**SOPRINTENDENZA SPECIALE PER IL PIANO NAZIONALE
DI RIPRESA E RESILIENZA**

Oggetto: **[ID_VIP: 8754] GENZANO DI LUCANIA (PZ):** progetto di un impianto per la produzione di energia elettrica da fonte eolica, di potenza complessiva pari a 49,50 MW e relative opere di connessione da realizzare in agro del Comune di Genzano di Lucania (PZ).

Proponente: Alvania S.r.l.

Diniego nulla osta tecnico della SS PNRR (MiC) alla concessione della proroga del provvedimento di VIA rilasciato dalla Regione Basilicata.

Elaborazione cartografica GIS a cura della SS PNRR – art. 142, lett. m)

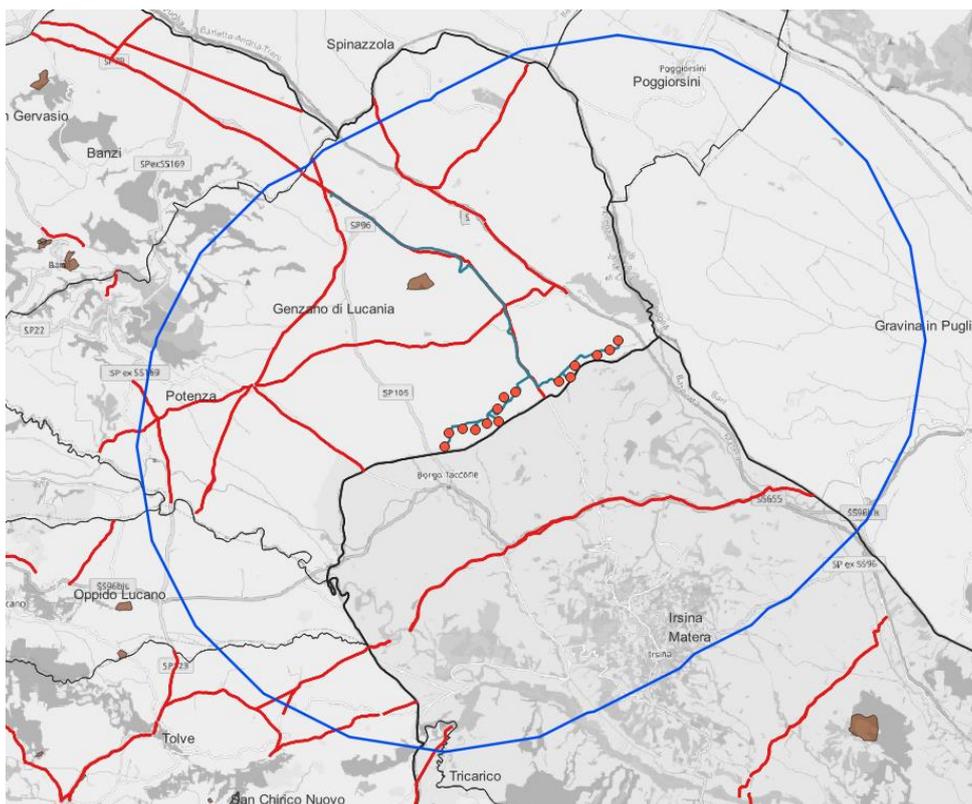
- *Tratturo Comunale Palazzo-Irsina*, n. 146-PZ, **percorso per quasi la totalità della lunghezza del cavidotto di connessione alla SE, circa 9,5 km;**
- *Tratturo Comunale di Gravina*, n. 148-PZ, **attraversato in un punto dal cavidotto di connessione alla SE;**

RILEVATO, pertanto, che **la proposta progettuale** che prevede il posizionamento di buona parte del cavidotto esterno al di sotto del sedime dell'antico tracciato che, come da *layout* di progetto, verrebbe inciso per una lunghezza complessiva di circa 9,5 km, **risulta incompatibile con le esigenze di salvaguardia della stratigrafia archeologica e non è assentibile ai sensi del D.M. 22/12/1983.**

CONSIDERATO, inoltre, che l'utilizzazione a sede di cavidotto del *Tratturo Comunale Palazzo-Irsina*, bene culturale sottoposto a tutela in forza del DM del 23 dicembre 1983, determinerebbe una profonda alterazione della valenza culturale dei beni e comporterebbe interferenze con le stratificazioni e sedimentazioni storiche;

Stralcio cartografico (art. 136 del D. Lgs. 42/2004) – elaborazione della SS PNRR

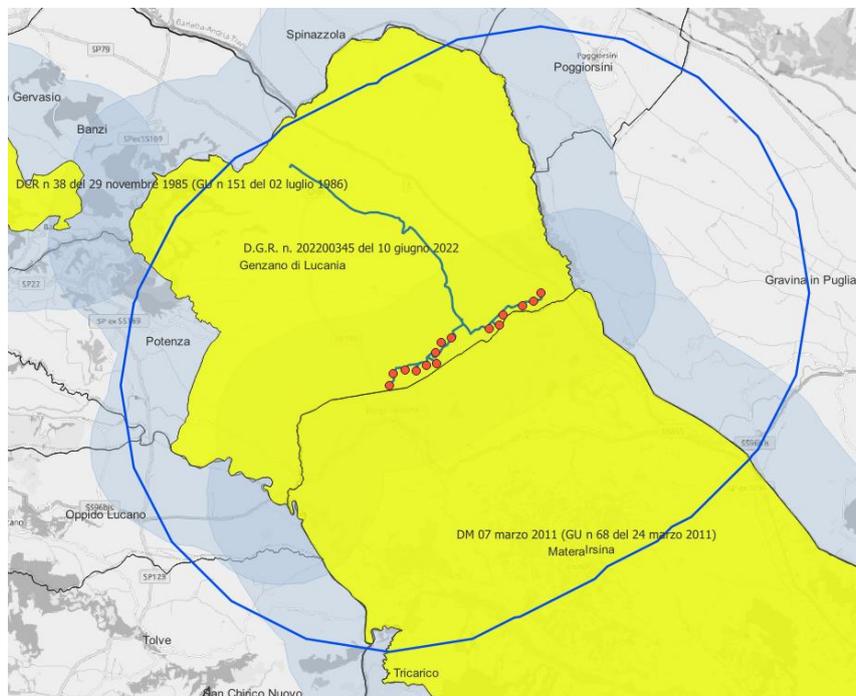
CONSIDERATO E VALUTATO, che, dalla verifica effettuata ai sensi del D. Lgs. 199/2021, art. 20, co. 8, lettera *c-quater*, come da ultimo modificato D.L. 24 febbraio 2023, n. 13, art. 47, co. 2.1, sul progetto in esame, si evince come l'impianto **non ricade in area idonea per l'installazione di**

impianti a fonti rinnovabili, in quanto lo stesso rientra nella fascia di rispetto di 3 km dai beni sottoposti a tutela ai sensi del D.lgs. 42/2004.

In particolare, l'impianto interferisce con:

- *Castello di Monteserico ed il territorio circostante ricadente nel Comune di Genzano di Lucania*, D.G.R. n. 345 del 10/06/2022;
- *Interno territorio comunale di Irsina*, D.M. 07/03/2011, in GU n 68 del 24/03/2011;

Stralcio cartografico GIS - Elaborazione della SS PNRR

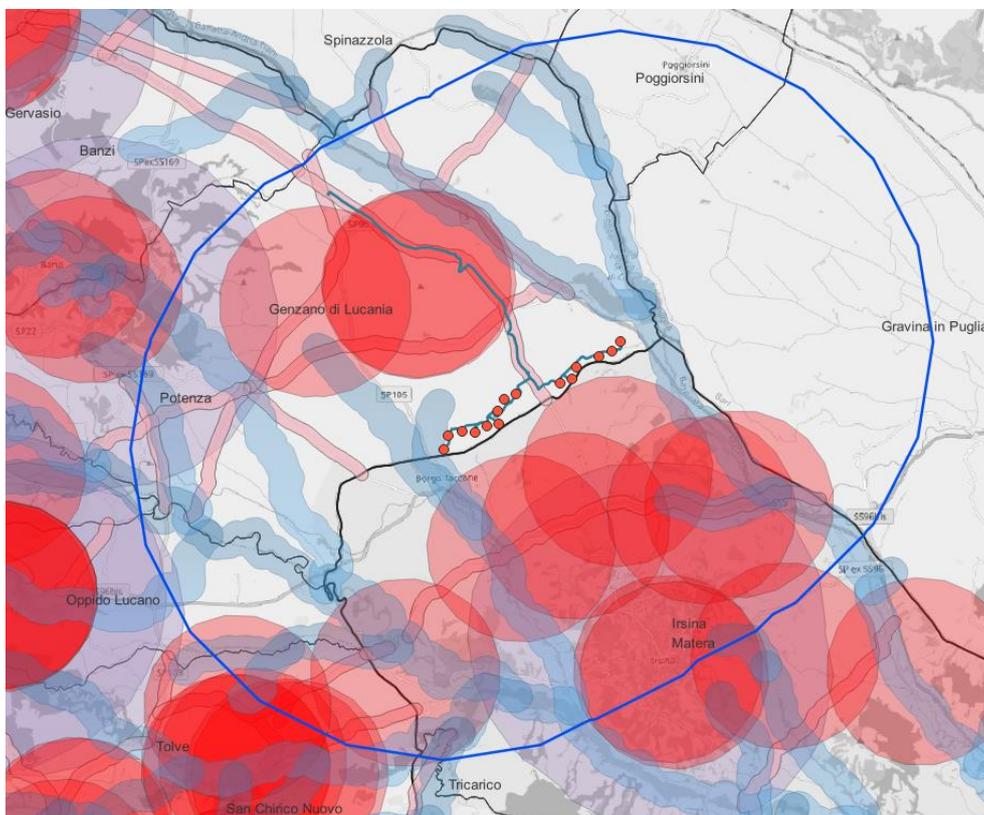
CONSIDERATO che, a tale riguardo, si rilevano **interferenze con le aree non idonee** ai sensi della L.R. n. 54 del 30/12/2015:

- *Tratturo Comunale Palazzo-Irsina*, n. 146-PZ;
- *Tratturo Comune di Gravina*, n. 148-PZ;

RILEVATO, pertanto, che le suddette interferenze determinerebbero **criticità non superabili** anche con eventuali misure di mitigazione e impatti negativi sul patrimonio culturale e paesaggistico tutelato ai sensi della L.R. 54/2015, soprattutto se esaminati tenendo conto della loro *«fruibilità e frequentazione, nonché dal loro valore simbolico/naturalistico»*, così come richiesto dalla **Sentenza n. 286 del 3 dicembre 2019 della Corte Costituzionale** in merito all'ampliamento delle aree non idonee di cui all'Allegato A di tale legge;

Elaborazione cartografica GIS e legenda a cura della SS PNRR

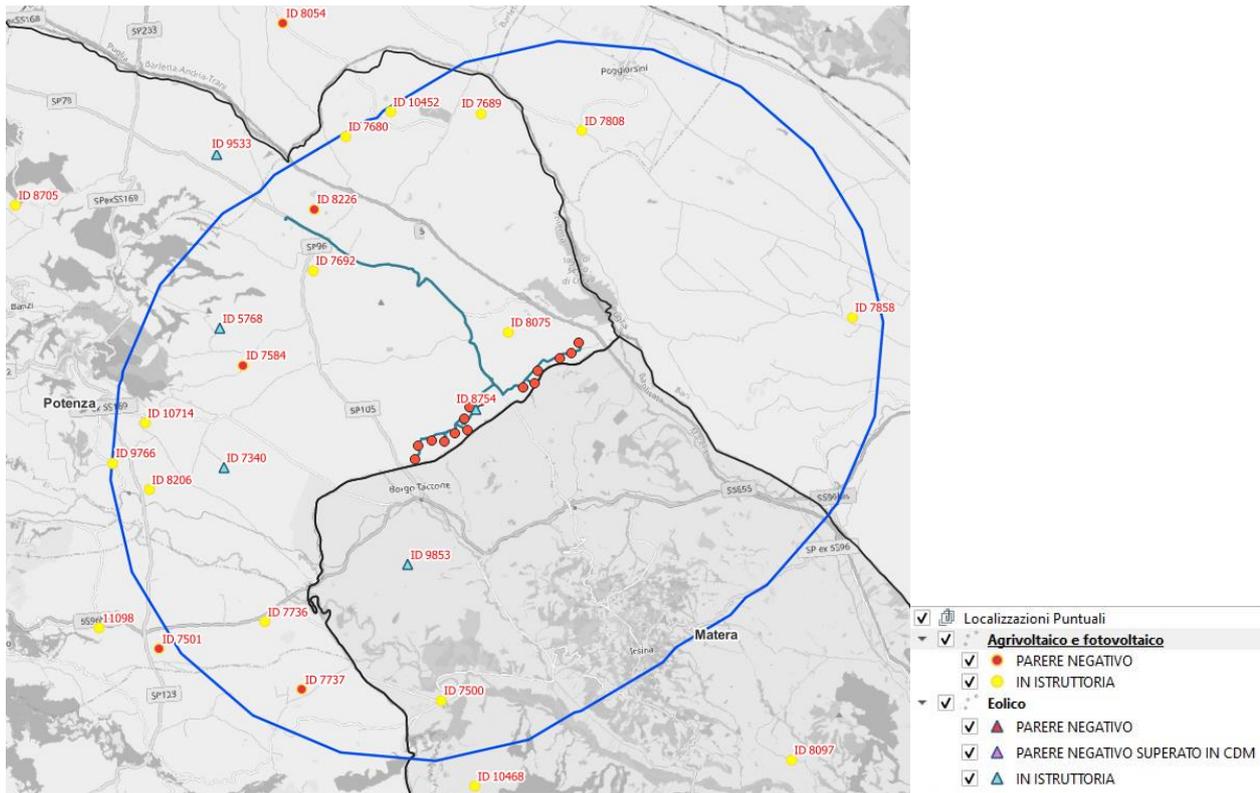
CONSIDERATO che questa Soprintendenza Speciale per il PNRR ha prodotto una propria elaborazione cartografica al fine di evidenziare chiaramente gli **impianti FER** (valutati allo stato attuale, anche le categorie di impianti già realizzati, in corso di realizzazione, approvati ma non ancora realizzati, nonché quelli per i quali è ancora in corso l'istruttoria per l'acquisizione delle relative autorizzazioni), **presenti nell'AVI e nel territorio circostante l'impianto in esame.**

CONSIDERATO che la presenza nell'area vasta di altri impianti non può costituire motivo per automatismi autorizzatori, atteso che le condizioni di invasività e impatto cumulativo mutano evidentemente in rapporto al progressivo incremento degli impianti nel territorio e al raggiungimento di un **punto limite di sostenibilità paesaggistica, oltre il quale diviene inevitabile scongiurare ulteriori trasformazioni che possano compromettere la tutela del paesaggio;**

CONSIDERATO che come visibile dall'immagine sottoriportata, nell'area vasta di indagine, si rileva, una presenza importante di impianti FER **in corso di autorizzazione** per i quali **questo Ministero della cultura ha formulato giudizio negativo di compatibilità ambientale.**

In particolare si segnala l'ID 5768 «*Progetto per la realizzazione di un impianto eolico costituito da 10 aerogeneratori, ciascuno da 4,5 MW, e dalle opere necessarie di connessione alla RTN, per una potenza complessiva di 45MW, da realizzarsi nel comune di Genzano di Lucania (PZ)*», presentato dalla Società Blue Stone Renewable V S.r.l., collocato nelle vicinanze dell'impianto in esame.
